Expediente: 056740545012
Radicado: RE-01468-2025
Sede: SANTUARIO
Dependencia: Grupo Recurso Hídrico
Tipo Documental: RESOLUCIONES
Fecha: 24/04/2025 Hora: 16:23:28 Folios: 12

POR MEDIO DE LA CUAL SE OTORGA UN PERMISO DE OCUPACIÓN DE CAUCE Y SE TOMAN OTRAS DETERMINACIONES

Que mediante Auto N° AU-00901-2025 del 06 de marzo de 2025, se dio inicio al trámite de **AUTORIZACION DE OCUPACIÓN DE CAUCE** presentado por el señor **HUGO FELIPE LIZARAZO ROJAS**, identificado con cédula de ciudadanía número 79.555.794, en calidad de propietario, para una obra hidráulica tipo cruce vial y descarga de aguas lluvias, sobre la “**QUEBRADA SIN NOMBRE, AFLUENTE DE LA QUEBRADA DE LAS ÁNIMAS**”, en beneficio del predio con FMI número 020-200171, ubicado en la vereda Las Hojas, del municipio de San Vicente Ferrer, Antioquia.

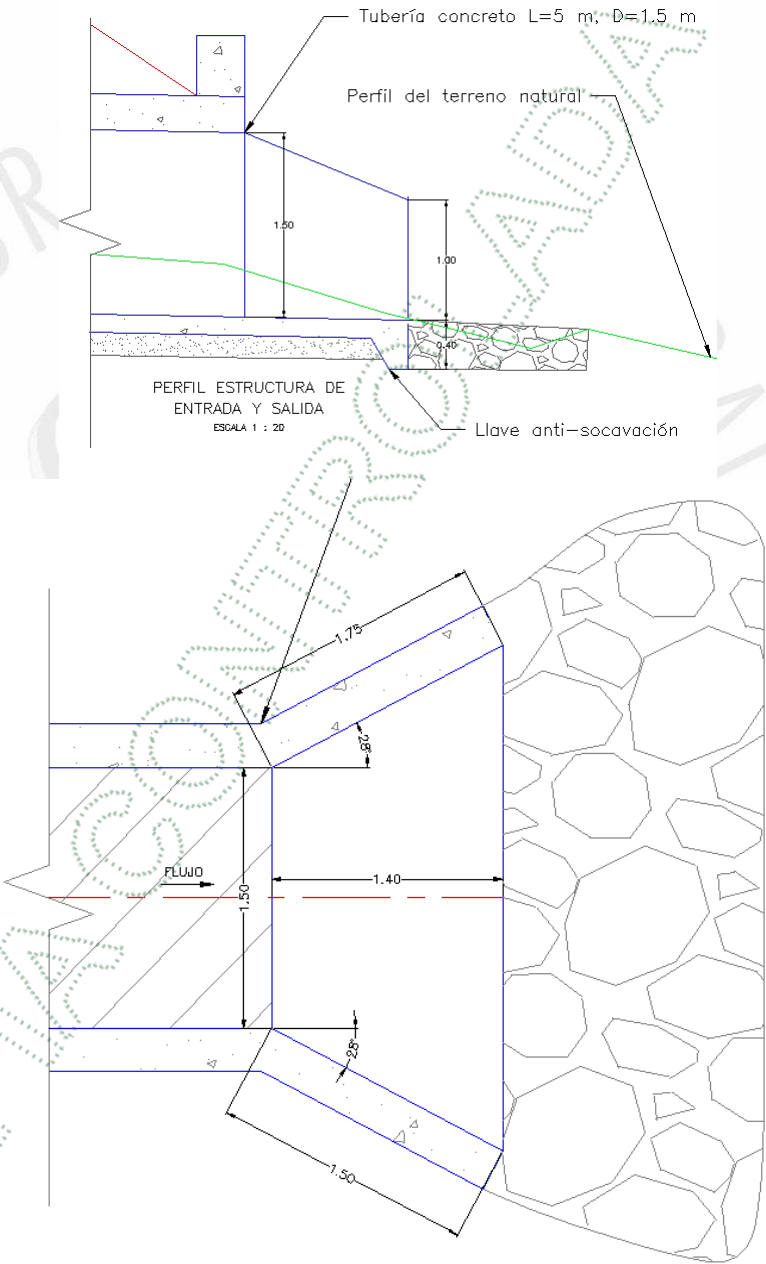
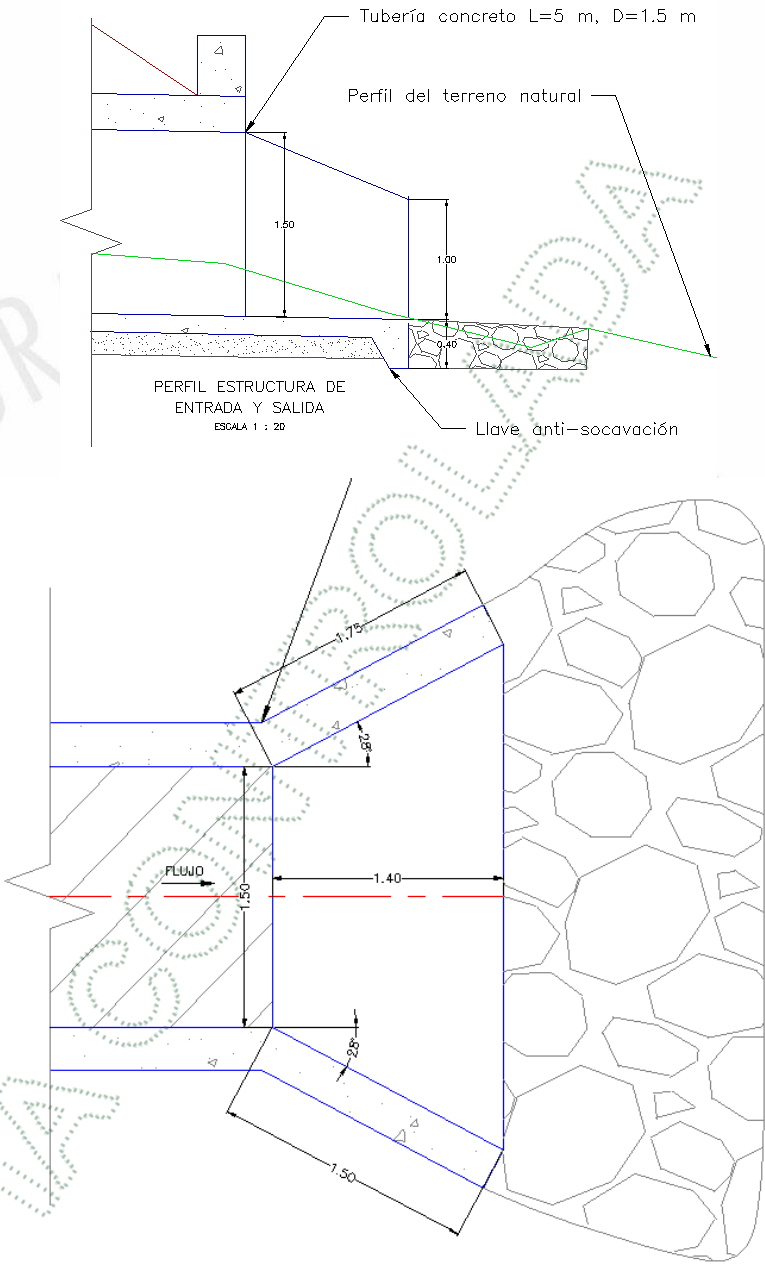
- Se estima la capacidad hidráulica de la tubería con los datos suministrados en el estudio hidráulico y la modelación digital
- El plano de detalle de la tubería de la obra de cruce indica un diámetro de 0.90 m, no obstante, se toma la dimensión correcta de 1.50 m, que se incluye en el estudio hidráulico y en la modelación digital, por tanto, el usuario tendrá que realizar los respectivos ajustes y allegarlos a la Corporación.
- Se propone una llave antisocavación de 0.40 m

- 4.4 El plano de detalle de la tubería de la obra de cruce indica un diámetro de 0.90 m, no obstante, se toma la dimensión correcta de 1.50 m, que se incluye en el estudio hidráulico y en la modelación digital, por tanto, el usuario tendrá que realizar los respectivos ajustes y allegarlos a la Corporación.

digital, por tanto, el usuario tendrá que realizar los respectivos ajustes y allegarlos a la Corporación.

- Se propone una llave antisocavación de 0.40 m

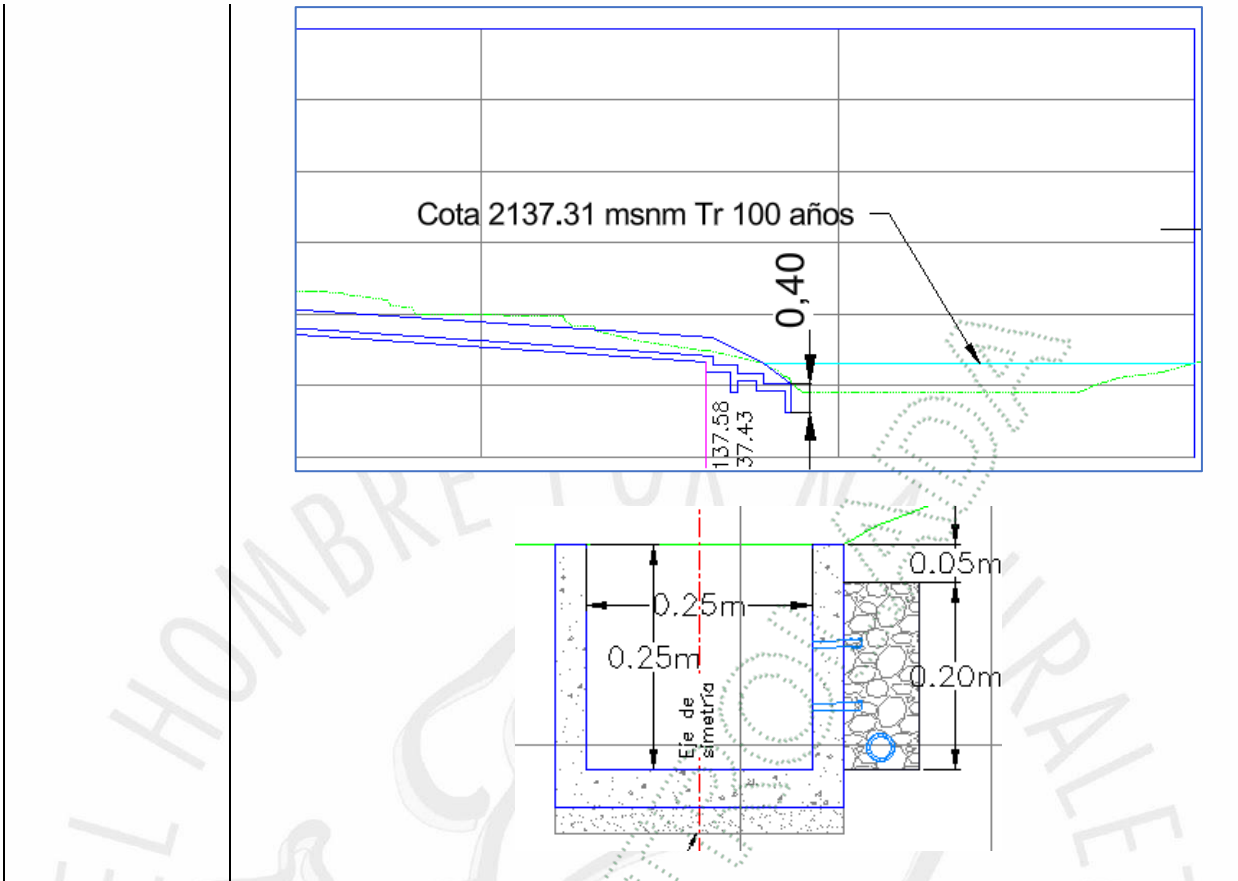
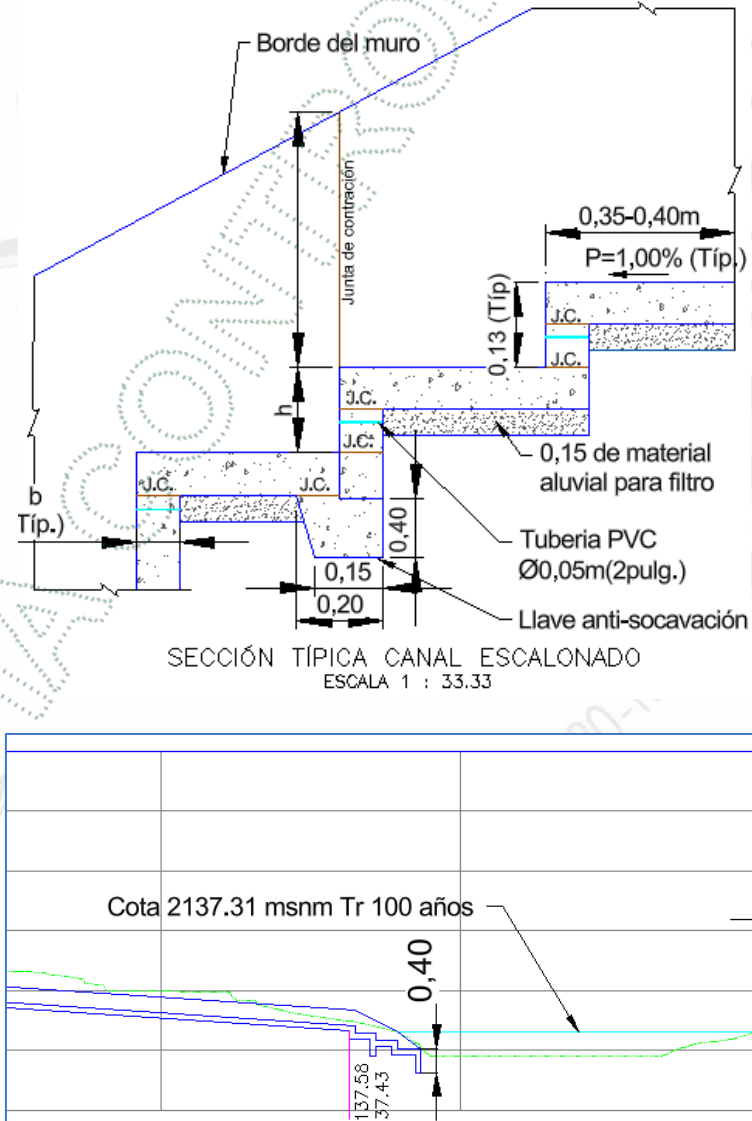
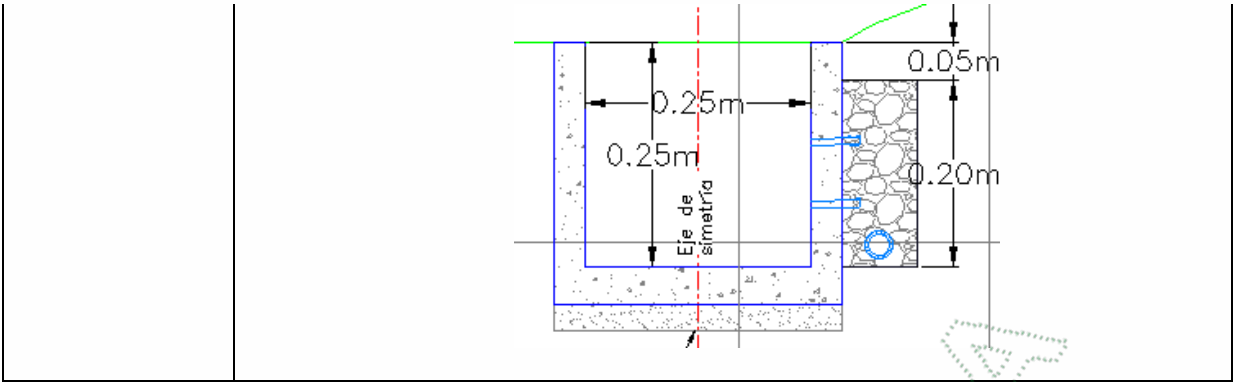
- Para la descarga de las aguas lluvias a través de la estructura hidráulica propuesta, el caudal de 176.19 L/s no fue adicionado en la modelación, dado que el área de influencia es contemplada desde la hidrología del afluente Sin Nombre de la Quebrada de las Ánimas, se representa en la modelación digital entre las secciones 49 a 45 solo con el cambio de los valores del coeficiente de rugosidad Manning al incluir en la margen izquierda el valor de 0.014 que corresponde a la obra a implementar.

- La estructura de descarga debe garantizar que no se cause alteraciones en la dinámica natural de la corriente donde se entreguen los caudales (turbulencia, socavación), formando ángulo de 45 grados con la línea de flujo de la corriente.

ARTICULO CUARTO: INFORMAR al interesado que la estructura de descarga debe garantizar que no se cause alteraciones en la dinámica natural de la corriente donde se entreguen los caudales (turbulencia, socavación), formando ángulo de 45 grados con la línea de flujo de la corriente.

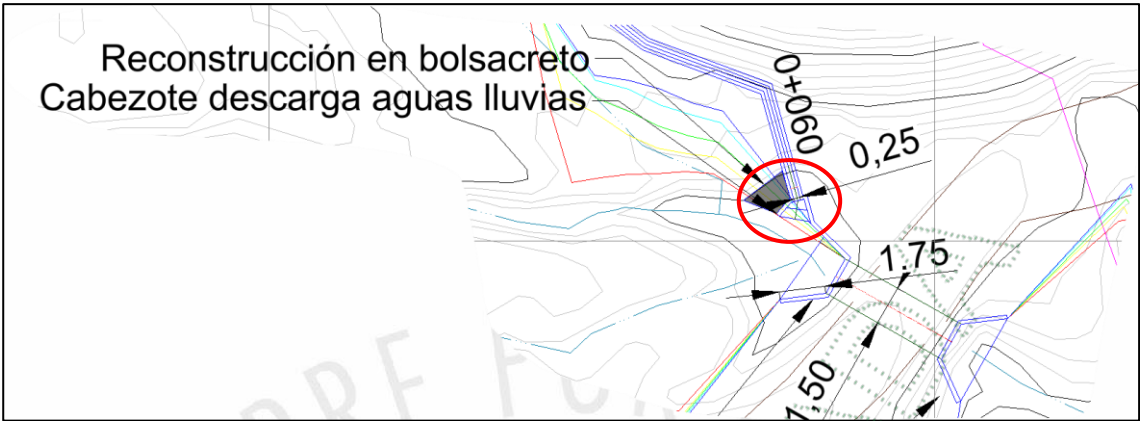
Al verificar el comportamiento de los parámetros velocidad y lámina de agua de la fuente de estudio, se evidencia el mayor incremento de la velocidad del tramo de estudio de 6.65 % en el encole de la obra de cruce que corresponde a la Sección 42, lo cual es congruente con que a su vez en la Sección 46 aguas arriba de la obra de cruce se presenta una disminución de la lámina de agua en -0.07 m, es decir se produce un proceso de socavación de 7 cm en este sitio, aguas abajo de la obra propuesta, en la sección 40, se produce la mayor disminución de velocidad de -38.21% y un incremento mínimo de 3 cm en la lámina de agua, lo que quiere decir que en este sitio se produce un proceso de agradación, por lo que se hace necesario que se realice un mantenimiento constante a la obra aguas abajo que no afecte el libre paso del flujo por la pérdida de sección hidráulica producto de los sedimentos.

Estos resultados de comportamiento de los parámetros lámina de agua y velocidad se encuentran en concordancia con los resultados obtenidos en el estudio de socavación presentado. No obstante, dichas variaciones son aceptables considerado las condiciones del caso, además estas se encuentran entre los límites establecidos en la Guía de Rondas Hídricas del MADS al presentar incrementos menores al 10% en las velocidades y 30 cm en la lámina de agua, bajo los escenarios existente y a futuro con las obras implementadas
